REPÚBLICA DE PANAMÁ
MINISTERIO DE AMBIENTE

RESOLUCIÓN No. DRCL-IA- 003 - 2023

Por la cual se resuelve la solicitud de evaluación del estudio de impacto ambiental (EsIA) categoría I, y declaración jurada correspondiente al proyecto **“MR. PRECIO PILÓN Y LOCALES COMERCIALES”**, cuyo promotor es **INMOBILIARIA DON ANTONIO, S.A.**

RESPUESTA A LA PRIMERA SOLICITUD DE INFORMACIÓN COMPLEMENTARIA SOLICITADA MEDIANTE NOTA DRCL-SEEIA-AC-026-2312-2022

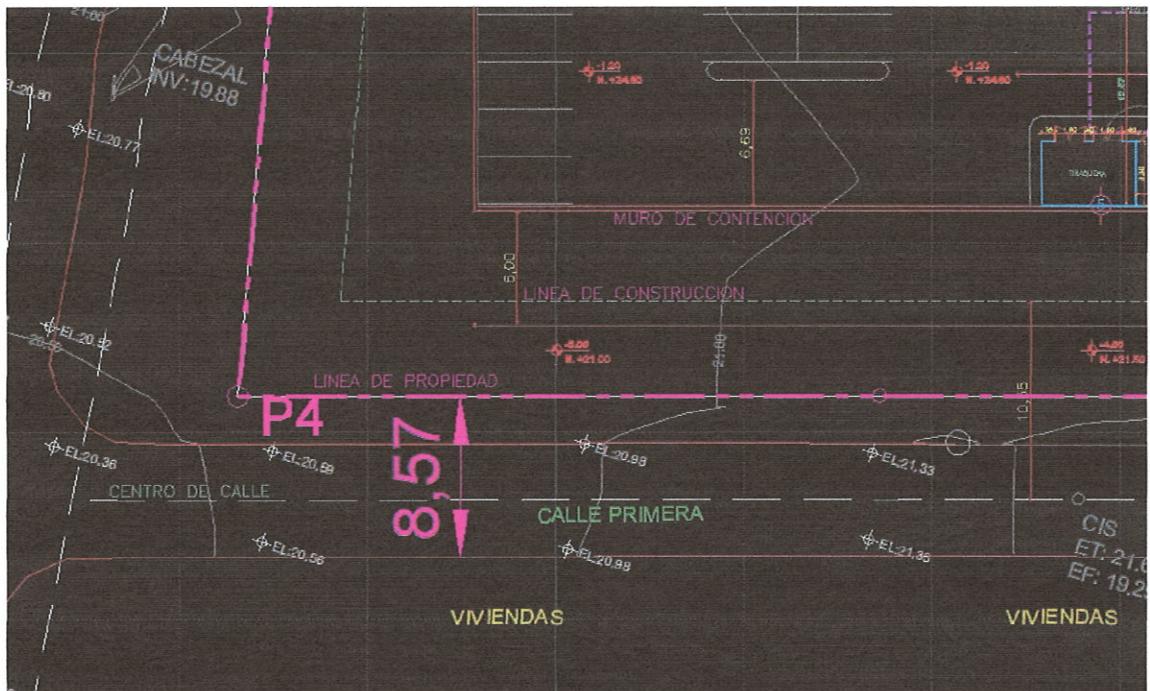
1- En los planos número entregados fuera de la documentación del EsIA y el cual reposa en el Expediente administrativo, se delimita una amplia zona fuera del perímetro, el cual consta de una leve pendiente hacia adentro del área del proyecto. No obstante, la misma se desconoce si será afectada por el proyecto o no, a sabiendas de que se nivelará a nivel de calle principal (vía Portobelo) Por lo antes expuesto:

b. Aclarar si la misma formara parte del acceso hacia el interior del terreno o si será complemento desde fuera del mismo.

Respuesta: La franja, a la cual se hace referencia expropiación, no es más que la consideración para una ampliación de la Vía Principal, lo cual El Promotor oportunamente lo toma en consideración para su desarrollo, este tema no afecta de ninguna forma el contenido, ni el desarrollo de este estudio. El mismo será evaluado en las instituciones donde se aprobarán los planos y los diversos trámites que siguen una vez aprobado el presente estudio. Este tema por ejemplo es lo mismo que ocurre en otras calles como podemos mencionar la Vía Panamericana donde se deben dejar estas franjas para una posible ampliación de la Vía y se debe tomar en consideración para el diseño del proyecto.

Respuesta: Esta franja será la conexión entre el proyecto y la Vía Principal, por ende, a partir de la vía los clientes cruzaran la misma y le dará acceso a el supermercado cuando el mismo este en operación.

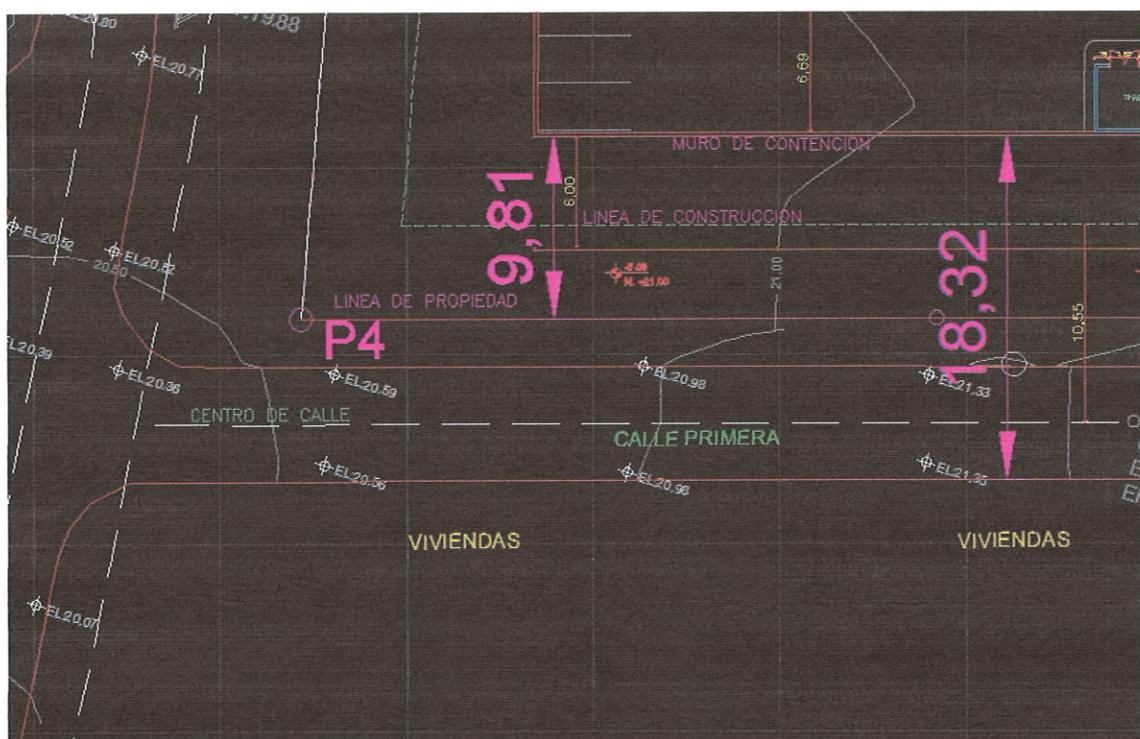
2- En los componentes del proyecto no se tomó en consideración la distancia de la cerca que cubrirá el proyecto en relación a las residencias mientras el proyecto dure la construcción; por otro lado, en operación no se dictamina como se separará ya construida en relación a todas las residencias mencionadas, haciendo salvedad que habrá algún muro, cerca u otro mecanismo, por lo antes expuesto:

a. Cuál es la distancia y altura en metros de la cerca perimetral respecto a las residencias en la etapa de construcción.

Respuesta: El Promotor del proyecto colocara una cerca como típicamente se hace en todos los proyectos de construcción y la misma será instalada sobre la línea de la propiedad de las fincas que conforman el polígono del proyecto. La cerca tendrá una altura de 2.00 metros y estará a una distancia de 8.5 metros medidos desde la línea de propiedad donde se colocará la cerca y el borde la de la Calle Primera donde se encuentran las residencias vecinas.

Respuesta: El Promotor construirá un muro de hormigón armado dentro su propiedad, el cual se encontrará bastante alejado de las residencias. La ubicación del muro estará a más de 9 metros de la línea de propiedad del polígono del proyecto y a más de 18 metros del borde de la calle donde inician las viviendas de los vecinos.

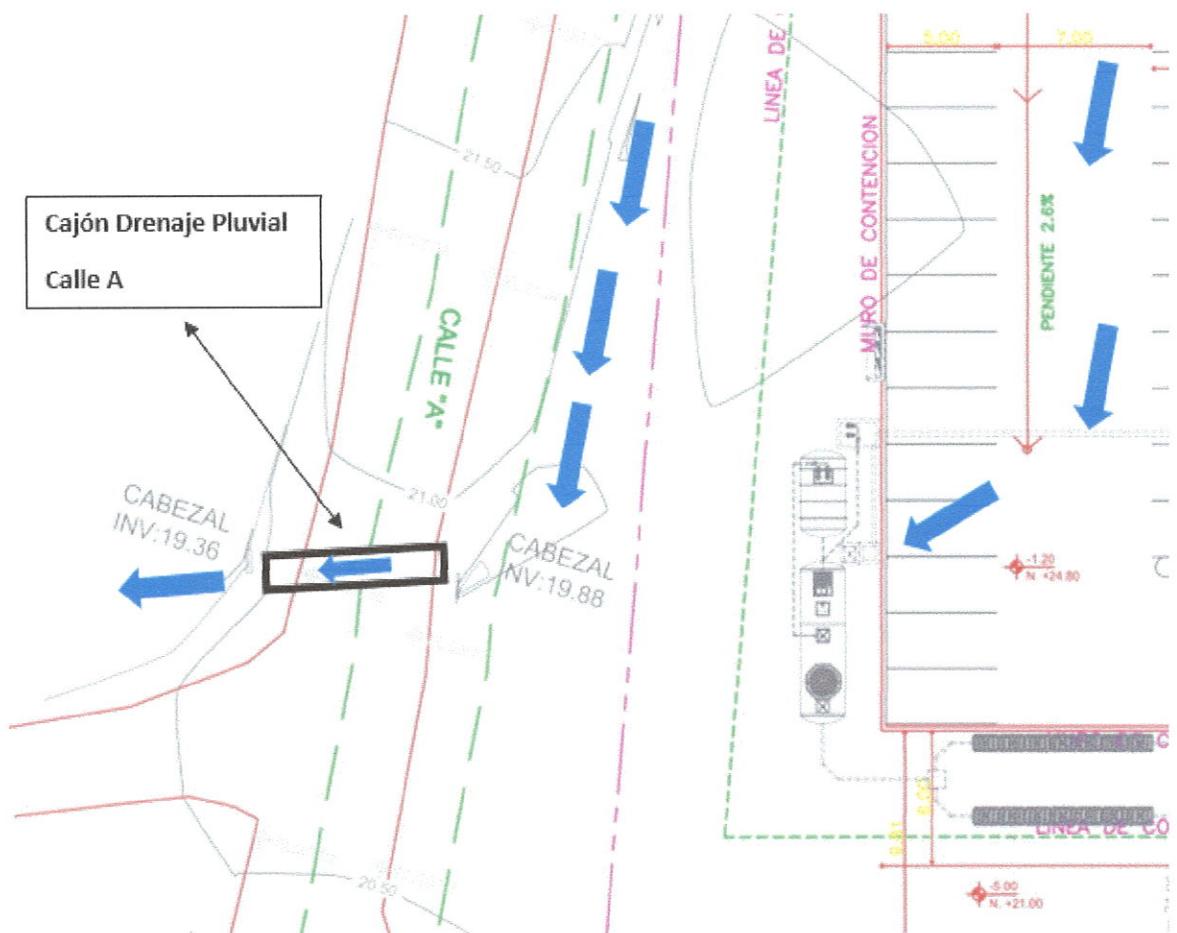
- b. Explique brevemente la función del proceso en ambas obras, como fluirán las aguas.

Durante el proceso de construcción, se tomarán las medidas construyendo canales varios en cada etapa de la misma con buenas pendientes para el flujo adecuado de las aguas, de forma rápida y que drenan las aguas de manera adecuada.

Durante el proceso de operación, el proyecto contara con tuberías instaladas para la recolección de aguas provenientes del techo del proyecto, tuberías colectoras y tragantes tipo parrilla para la recolección de aguas de los estacionamientos y áreas del proyecto. Estas se enviarán al sistema existente para ser drenadas de forma adecuada.
